Contribution à la consultation publique de l'ARCEP sur son projet de décision relatif à la régulation du FttH en ZMD

Note : le présent document n'a d'autre ambition que de constituer la contribution du Point d'Appui National Aménagement Numérique des Territoires du CETE de l'Ouest à la consultation publique engagée par l'Arcep et à ce titre ne saurait engager que lui.

Zone arrière de point de mutualisation

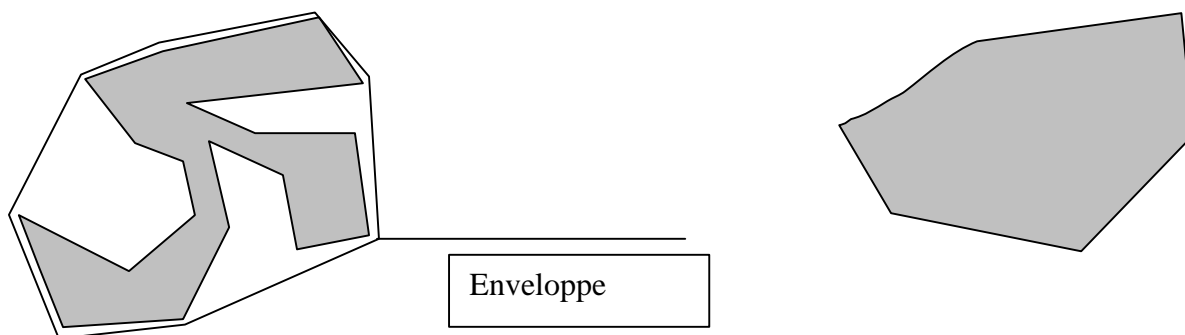
La définition est imprécise : une "zone géographique continue" peut ressembler aux deux surfaces grises ci-dessous :

Il conviendrait donc de trouver une formulation plus exigeante qui évite des déploiements du type du croquis de gauche. Par exemple en demandant que la surface du territoire couvert représente 90% de la surface de l'enveloppe convexe de la zone.
